ООО «ЧТЗ – УРАЛТРАК»

БЮЛЛЕТЕНЬ № 15
ОСНОВНЫХ КОНСТРУКТИВНЫХ ИЗМЕНЕНИЙ
ТРАКТОРОВ

ТРАКТОРЫ Т10М

Рис.13

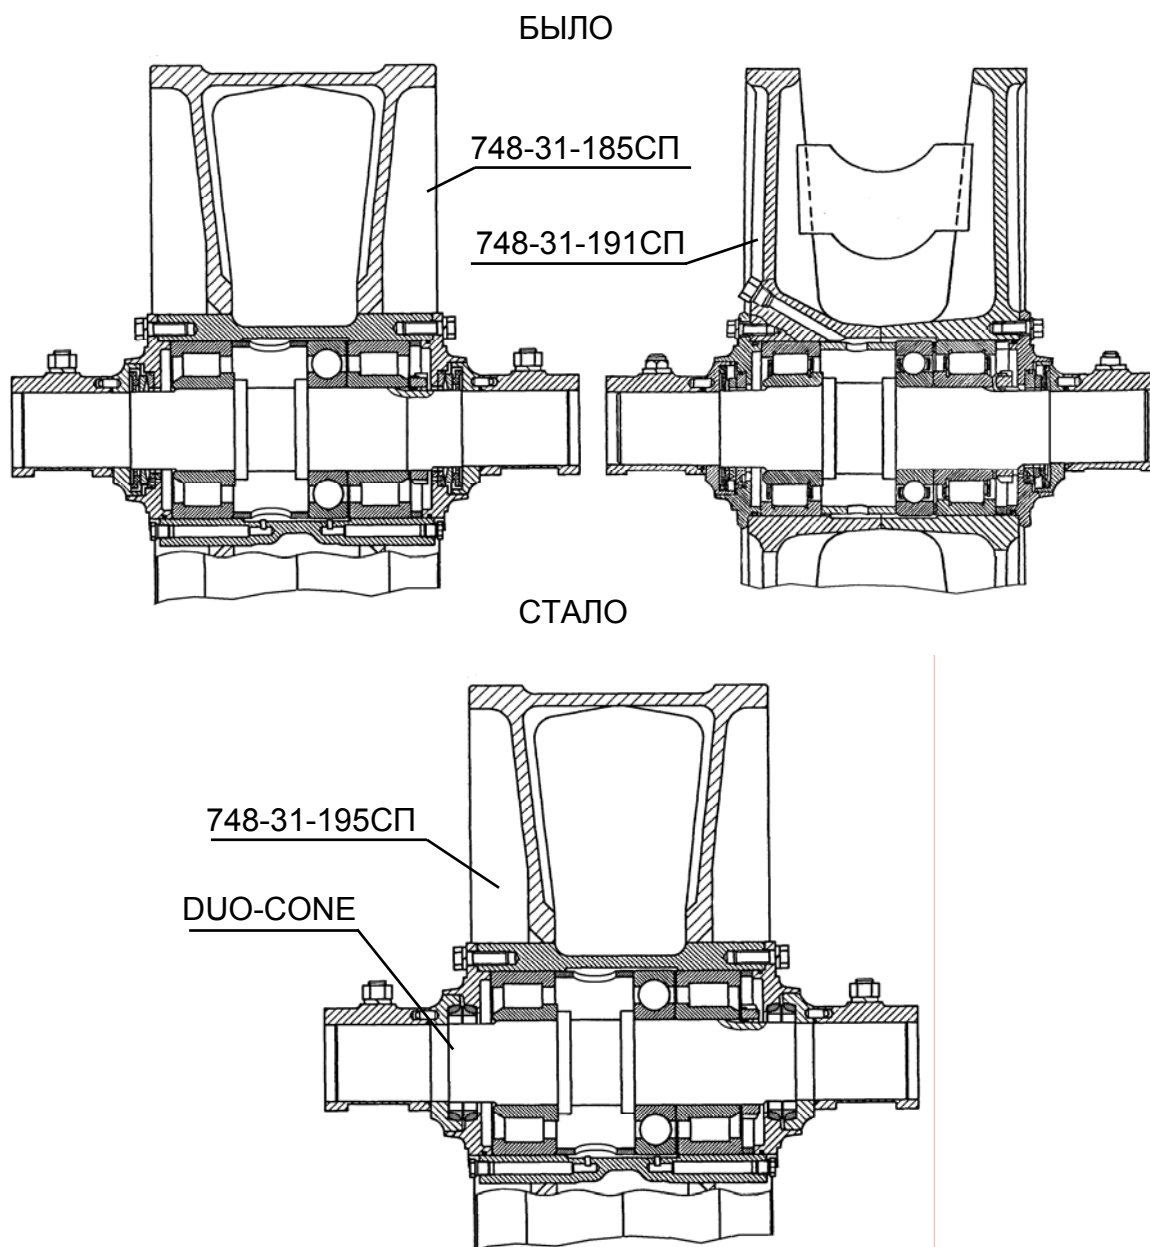
4.2. С целью исключения течи смазки, увеличения срока службы и унификации направляющих колес установлены направляющие колеса 748-31-195СП с уплотнением DUO-CONE (рис. 13) взамен направляющих колес 748-31-185СП (на ДЭТ-250М2) и 748-31-191СП (на ДЭТ-320).
